改善箇所説明図

基準不適合内容

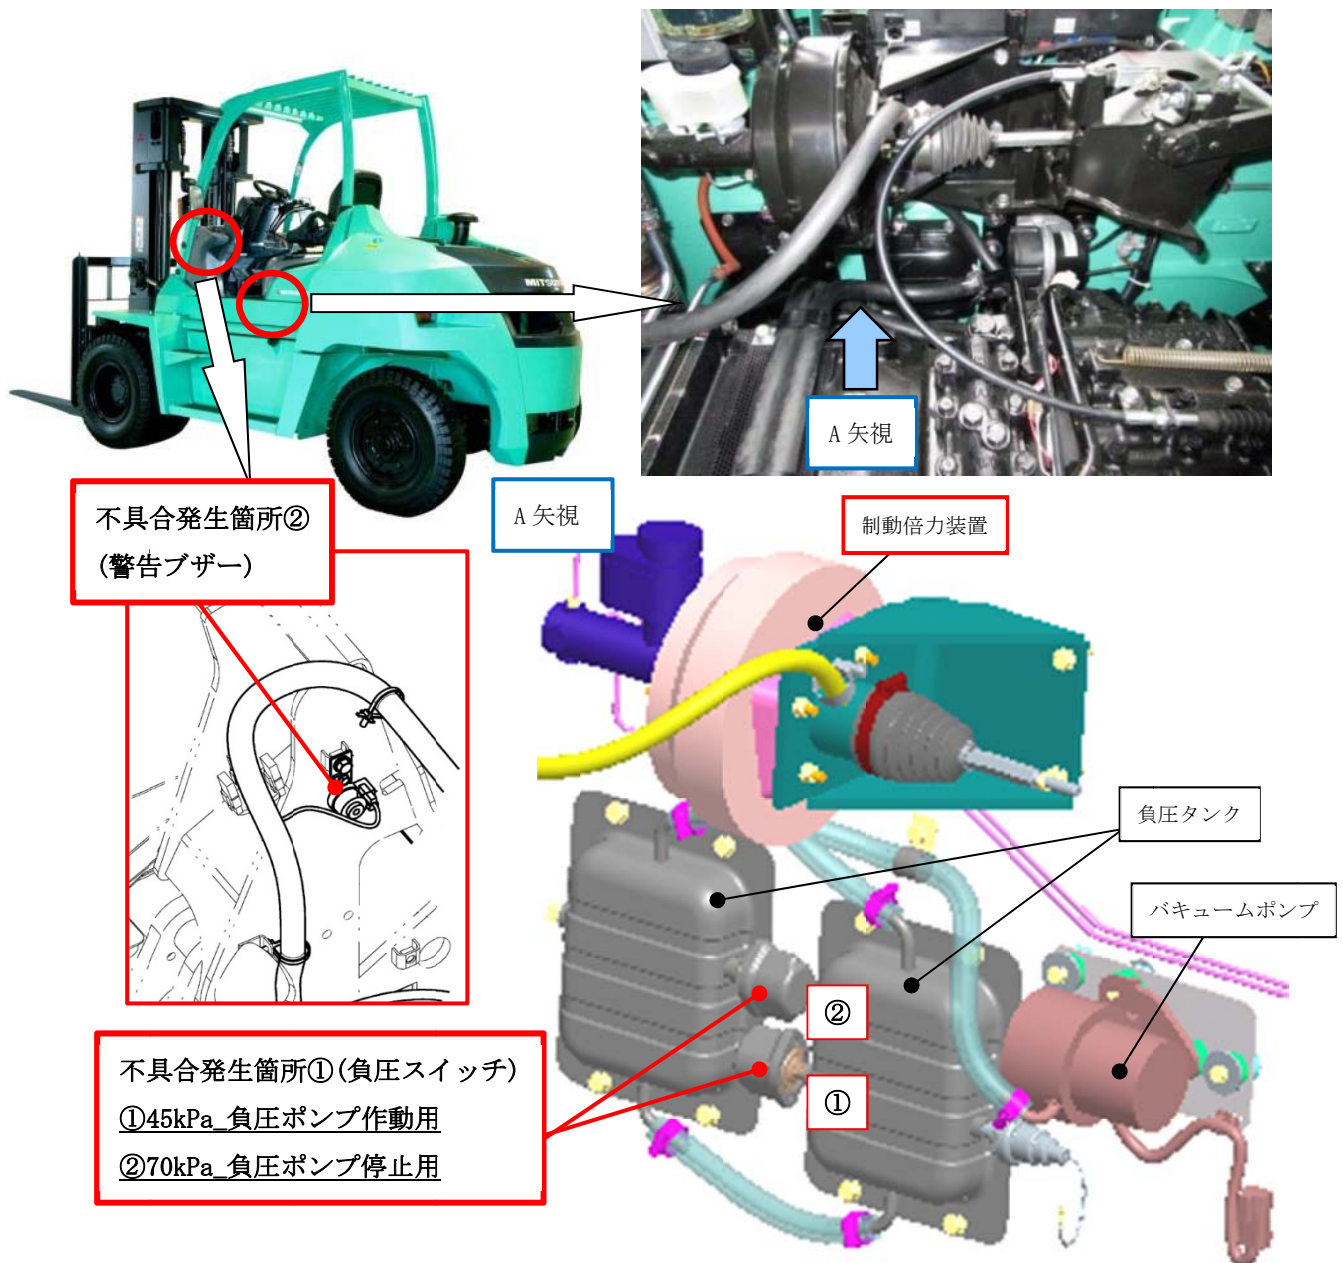
制動倍力装置のバキュームポンプの作動を制御する負圧スイッチにおいて、製造時にスイッチ内のシリコンゴムの二次加硫をしていないものがあり、スイッチ内にシロキサン等のガスが発生し、可動接点が固定接点から離れる際のアーク放電により、接点部に絶縁性の高いシリコン化合物が生成されることがある。そのため、接点の抵抗が増え導通不良となり、負圧タンク内の負圧が低下しても、負圧スイッチが作動しないためバキュームポンプが作動せず、ブレーキペダルの操作力が増大し、制動距離が長くなるおそれがある。また、負圧タンク内の負圧が低下した際、警告ブザーが鳴るが、音量が小さいため、運転者が負圧低下に気付かないおそれがある。

二次加硫していないシリコンゴムを使用している負圧スイッチを良品に交換する。また、全車両、警告ブザーを対策品に交換する。

識別：改善実施済車には、車体前面フロントカバー上隅の運転者席側にNo.4055 のステッカーを貼付けるとともに、負圧タンク上面に白色のペイントを塗布する。
